# PLAN LOCAL D'URBANISME INTERCOMMUNAL

### Modification simplifiée n°3

- portant sur le secteur 1
- à l'initiative de la ville d'AIX-LES-BAINS  
(L.153-47 du code de l'urbanisme)

## **Additif au rapport de présentation**

- Réduction du périmètre d'attente de projet d'aménagement global

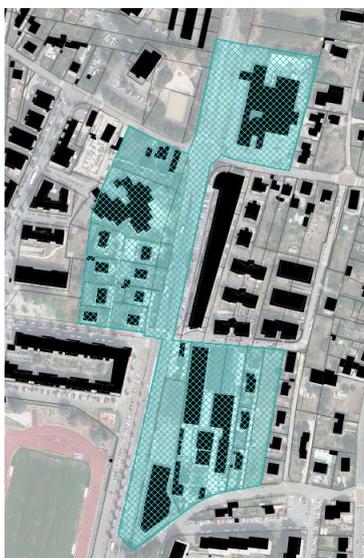
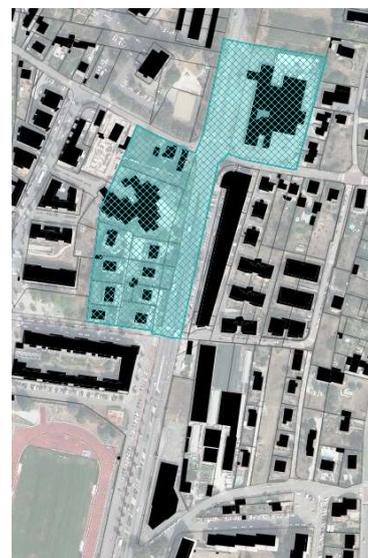
Afin de permettre le lancement de cette opération d'ici 2025, il est nécessaire de réduire le périmètre d'attente, en le supprimant des parcelles concernées par l'OAP Dunant (BV8 BV9 BV14 BV312 BV322 BV 323 BV324 BV325 BV326 BV425 BV443 BV556 et BV557). Le PAPAG sera alors réduit de 17 653m<sup>2</sup>. La zone UF représentant 23.26ha, la levée du PAPAG consistera à une majoration des droits à construire de la zone UF de 7.6%.

*Extrait du règlement graphique avant modification*

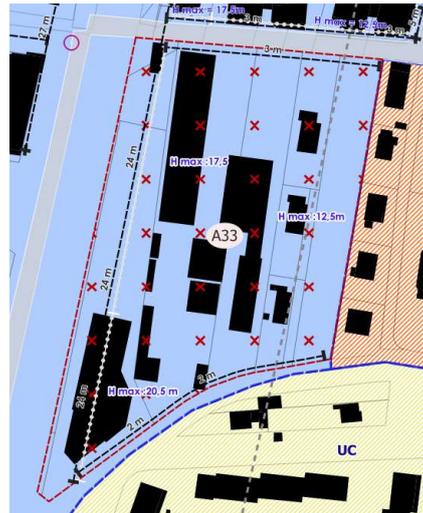
En effet, le règlement graphique prévoit des hauteurs qui ne sont pas compatibles avec celles de l'OAP. Par exemple, l'OAP prévoit une hauteur de R+4+attique sur la partie Sud-Ouest, tandis que le règlement graphique limite la hauteur à 13m en toiture terrasse à cet endroit, ce qui correspond davantage à du R+2+attique, soit 2 niveaux de moins.

Les hauteurs sont donc à relever à :

- 20,5 mètres pour permettre R+4+A sur l'îlot Sud-Ouest
- 17,5 mètres pour permettre R+3+A sur l'îlot Ouest
- suppression de la hauteur le long du linéaire de la rue Simone de Beauvoir

Zonage en vigueur –  
Rue Simone de Beauvoir

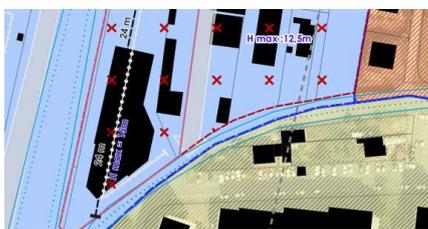
Pour cela, la ligne de recul de 3m le long de la rue Simone de Beauvoir sera rallongée tout au long de l'OAP.

De plus, une ligne de recul de 2m sera instaurée le long du boulevard Général Leclerc.

*Zonage en vigueur*

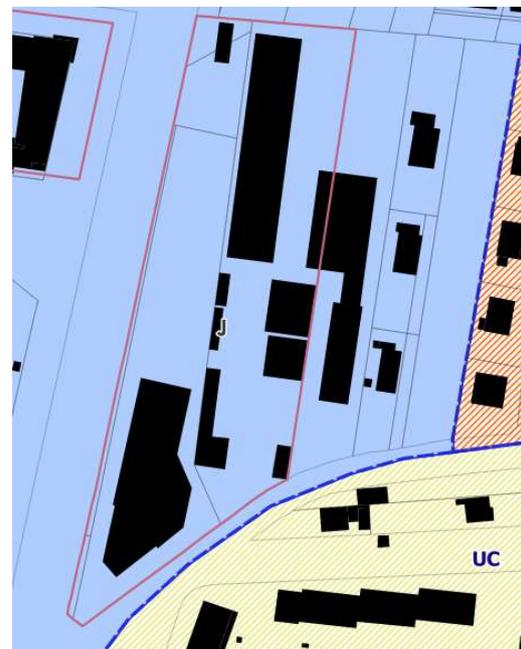
Afin de favoriser l'atteinte des objectifs de production de logements annoncés dans l'OAP Dunant, il est proposé d'agrandir le périmètre de l'entité J. Le périmètre actuel est en effet trop étroit pour permettre une densité suffisante.

L'intention de voirie est supprimée également, de manière à ne pas contraindre la localisation de la voirie interne, qui est par ailleurs prescrite dans l'OAP Dunant.

#### **Bilan de ces évolutions sur le règlement graphique :**

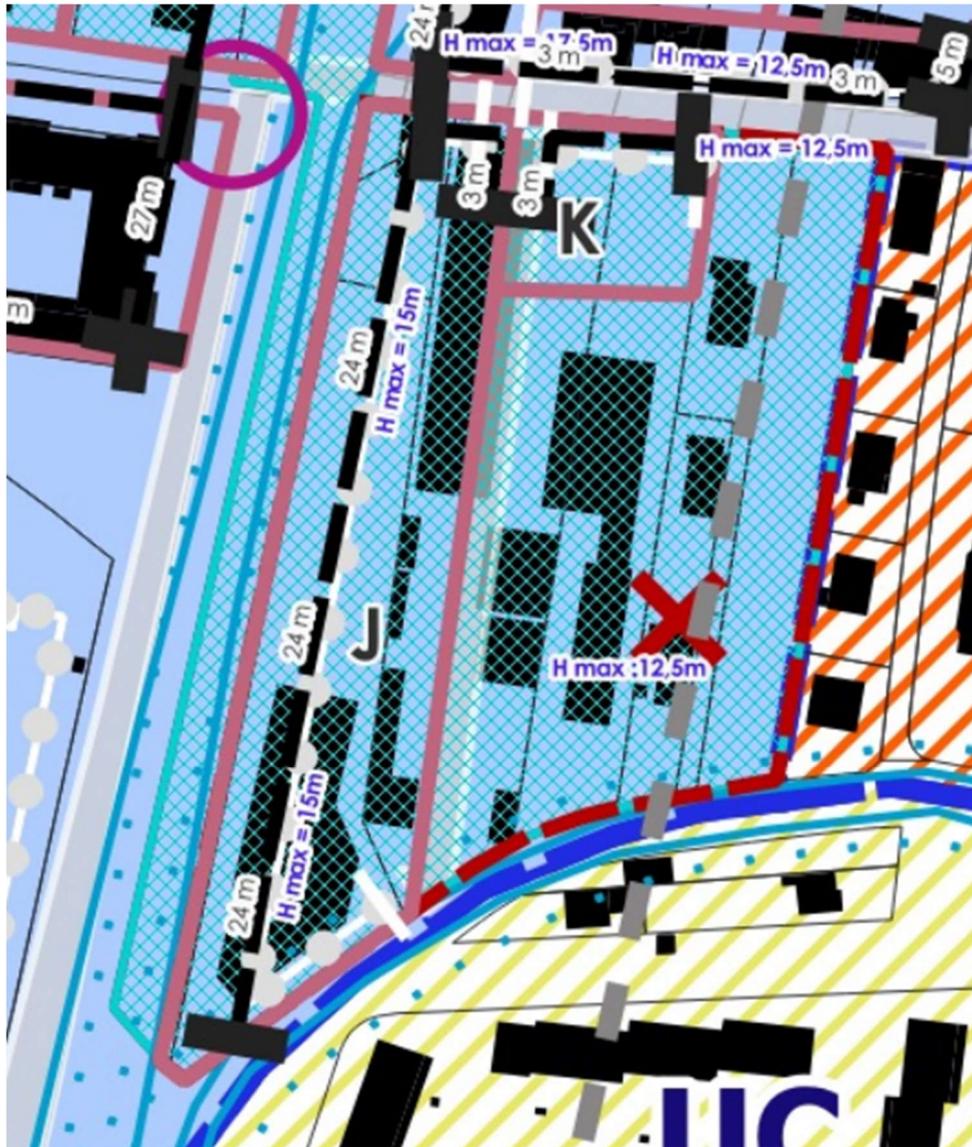
- Suppression du PAPAG sur le secteur de l'OAP A33
- Modification des hauteurs maximales
- Suppression de la hauteur du linéaire le long de la rue Simone de Beauvoir
- Modification du périmètre de l'entité J
- Suppression de l'entité K
- Suppression de l'intention de voirie
- Suppression des lignes de recul autour de l'intention de voirie
- Création d'une ligne de recul de 3m le long de la rue Simone de Beauvoir
- Création d'une ligne de recul de 2m le long du boulevard Leclerc

- Suppression des intentions de voirie

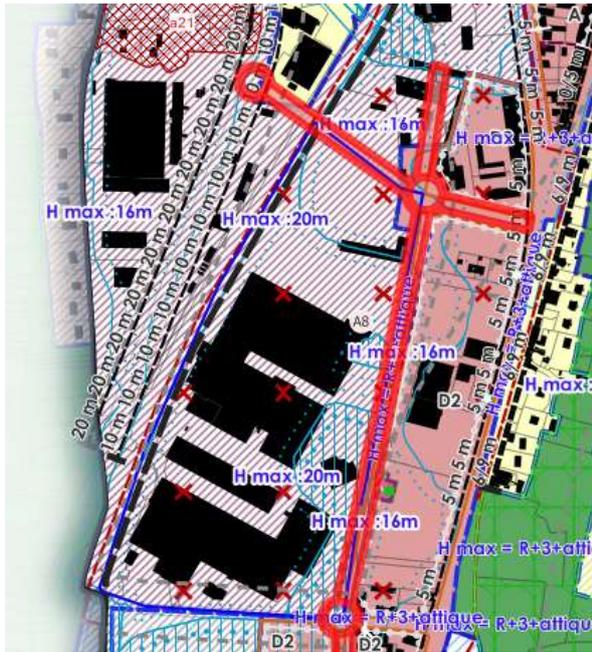
Aujourd'hui, les intentions de voirie situées sur le site GE VERNOVA ainsi que sur les parcelles au nord du site, sont obsolètes. C'est pourquoi il est proposé de les supprimer dans le cadre de la modification simplifiée n°3.

Les intentions de voirie représentées ci-contre en traits noirs sont considérées obsolètes, et sont à supprimer.

- Adapter l'orientation d'aménagement et de programmation (OAP) n°A8 « Les Plonges »

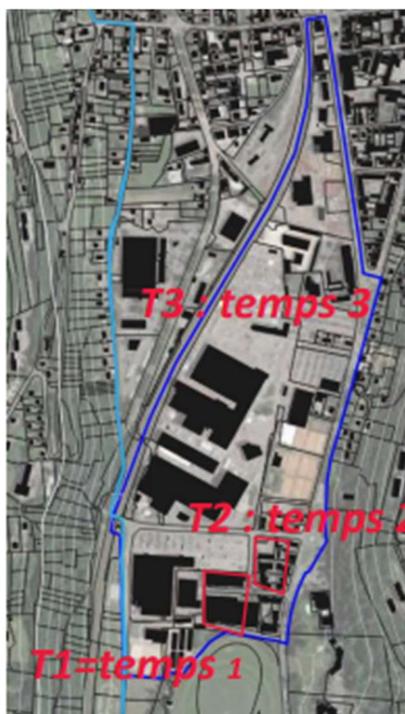
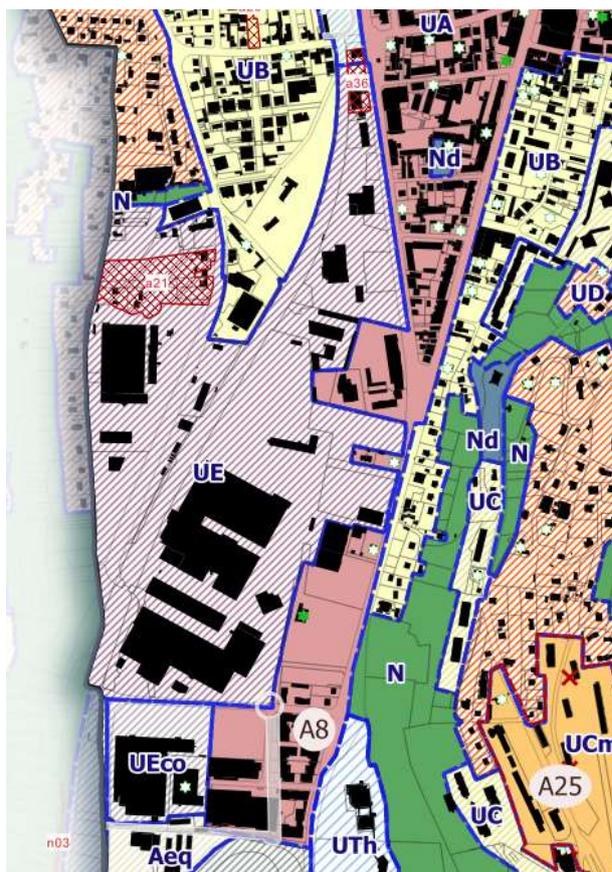
- limiter le périmètre de l'OAP aux secteurs d'habitation dont l'évolution est à encadrer, c'est-à-dire à 2200m<sup>2</sup> au lieu de 34ha,
- supprimer les principes de voies principales,
- conserver les principes d'aménagement ne concernant que le nouveau périmètre d'OAP.

- Réduction du périmètre de l'OAP aux secteurs d'habitation dont l'évolution est à encadrer (2200 m<sup>2</sup>),
- Suppression des principes de voies principales,
- Maintien des principes d'aménagement ne concernant que le nouveau périmètre d'OAP.
